Mission régionale d'autorité environnementale

**Avis délibéré de la mission régionale d'autorité environnementale
sur la mise en compatibilité du plan local d'urbanisme (PLU) de la
commune de Villeneuve (01), dans le cadre d'une déclaration de
projet pour une opération de renouvellement urbain sur le site
d'une ancienne coopérative agricole**

Avis n° 2023-ARA-AUPP-1241

Avis délibéré le 28 mars 2023

Figure 4 : Evolution de l'OAP, projet de 2019 (à gauche) et projet arrêté le 11 octobre 2022 (source : dossier)

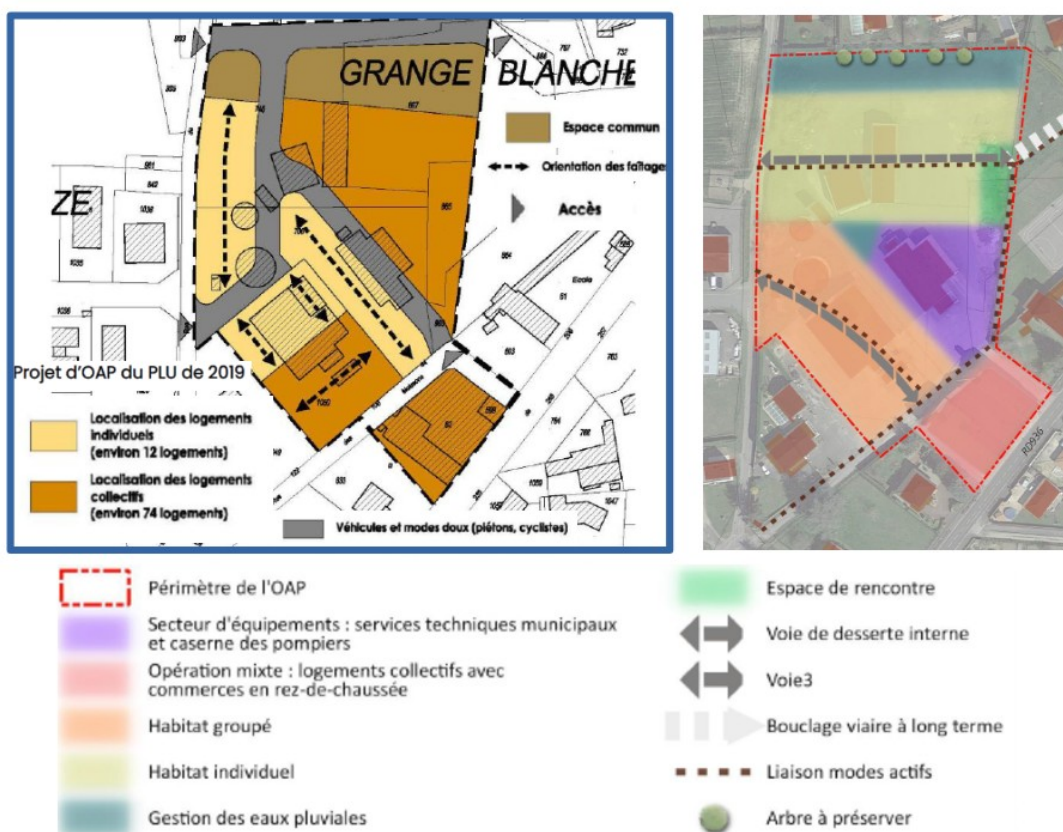
Néanmoins, les deux études Burgeap concernent le précédent projet de renouvellement urbain qui comprenait une autre distribution des logements (figure 4). Le rapport de présentation et la notice d'intérêt général comprennent deux documents cartographiques identiques qui superposent les sondages des sols réalisés avec l'ancien projet d'aménagement (figures 6 et 7, p.50 ; § 2.2.2, p.26-27) et aucun autre document du dossier (études Burgeap et évaluation environnementale) ne présente l'implantation du nouveau projet par rapport aux sondages de sols réalisés.

développements sur les « *risques et nuisances* » (rapport de présentation p.25-27) et semble intersecter l'une des voies de desserte interne de l'OAP (figure 4, entrée sud-ouest).

Le dossier ajoute que, au titre des mesures d'évitement ou de réduction, l'OAP comprend une « *orientation demandant le maintien des arbres le long du fossé dans la partie nord (quatre saules et un noyer) ainsi que des arbres du talus de la route dans la partie ouest (deux merisiers)* » (rapport de présentation p.56, 59). Toutefois, les orientations de l'OAP (projet définitif) ainsi que le schéma d'aménagement (représentation graphique des « *arbres à préserver* ») ne concernent que les cinq arbres situés au nord de l'OAP¹⁸ et ne sont pas prescriptives, relevant juste d'orientations.

L'Autorité environnementale recommande de réaliser un véritable inventaire naturaliste, de déterminer si la réalisation du projet nécessite une autorisation dérogatoire relative aux espèces protégées, de compléter l'évaluation des incidences sur les sites Natura 2000, de revoir les mesures pour éviter, réduire et compenser les incidences négatives du PLU et de compléter le schéma d'aménagement de l'OAP sur les arbres à préserver.

Figure 5 : Canalisation de transport et de distribution de gaz (source : annexe du PLU en vigueur)

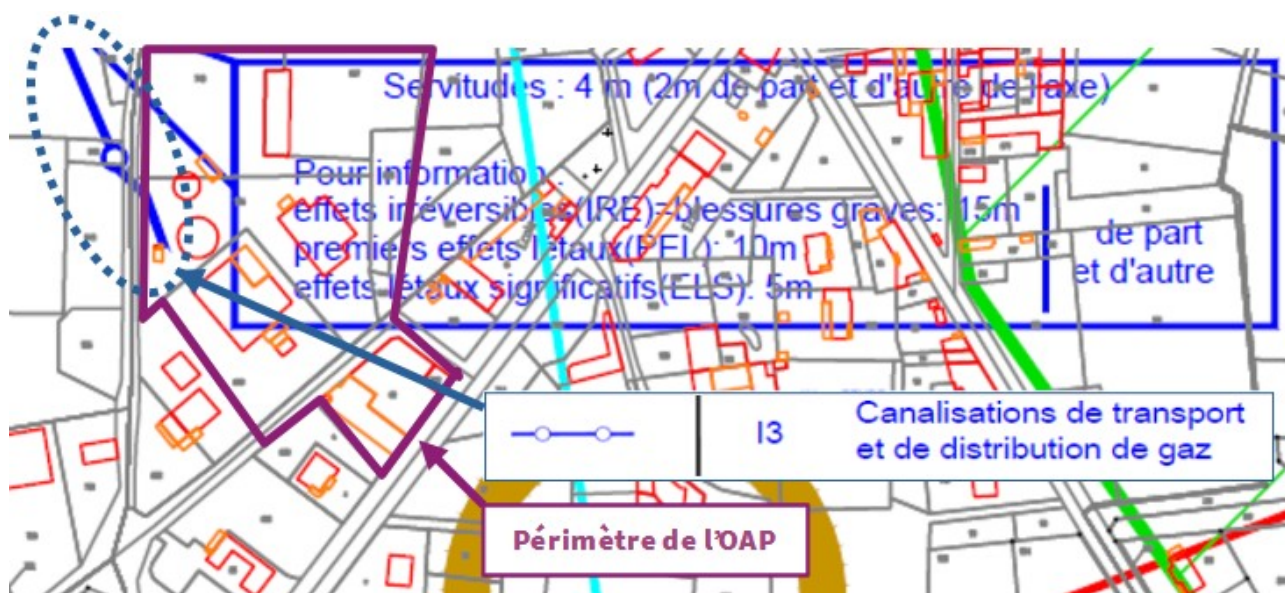
En outre, il apparaît que le périmètre de l'OAP est concerné par une canalisation de transport et de distribution de gaz (« *alimentation de Sapey* »¹¹, figure 5). Celle-ci n'est pas mentionnée dans les

- d'actualiser l'état initial sur le volet démolition, désamiantage et pollution des sols et d'intégrer au dossier mis à disposition du public, les études déjà réalisées et transmises à l'Autorité environnementale ;
- d'y inclure une analyse de la pollution des sols par les produits phytosanitaires et d'expliquer pourquoi le décapage des sols réalisé ne correspond pas à ce qui a été recommandé, d'intégrer à l'état initial la présence d'une canalisation de transport et de distribution de gaz ;
- de réexaminer ces enjeux et définir les mesures adaptées d'évitement, de réduction et de compensation des incidences, et notamment d'apporter la garantie de la compatibilité des sols avec l'usage d'habitation projeté.

Figure 6 : Localisation de l'habitat collectif dans une zone altérée air/bruit (source : dossier et Orhane)

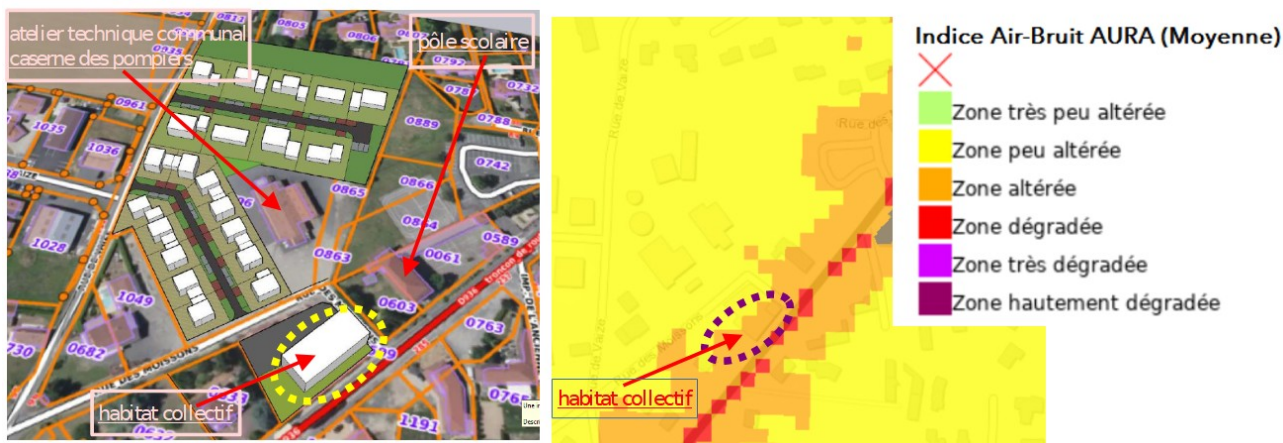
Le dossier n'aborde pas le bruit dans les « *risques et nuisances* » (rapport de présentation p.25-27). Or, il apparaît que la RD 936 est classée en catégorie 4 dans le classement sonore des infrastructures de transport terrestre et que l'habitat collectif projeté le long de cet axe routier est situé dans une zone considérée comme altérée au regard du bruit et de la qualité de l'air¹⁹ (figure 6). Le site est bordé à l'ouest par une zone artisanale (classée en zone Ux). En outre, le projet prévoit de classer le bâtiment situé au centre du site en zone Ue pour y installer l'atelier technique communal et la caserne des pompiers (notice d'intérêt général p.16-17 ; rapport de présentation p.20, 22). Le dossier ne comprend pas d'analyse sur les nuisances sonores susceptibles d'être générées par ces deux équipements publics (trafic routier, sirènes, sortie des véhicules lors des interventions de jour et de nuit, etc.), ni de mesures pour les éviter, réduire ou compenser.

L'Autorité environnementale recommande de compléter le rapport de présentation sur le bruit notamment celui de la caserne de pompiers, d'évaluer les incidences sonores générées par le projet d'évolution du PLU en combinaison de celles déjà générées par la zone artisanale à l'ouest, la RD 936 au sud, et de définir des mesures pour les éviter, réduire ou compenser.
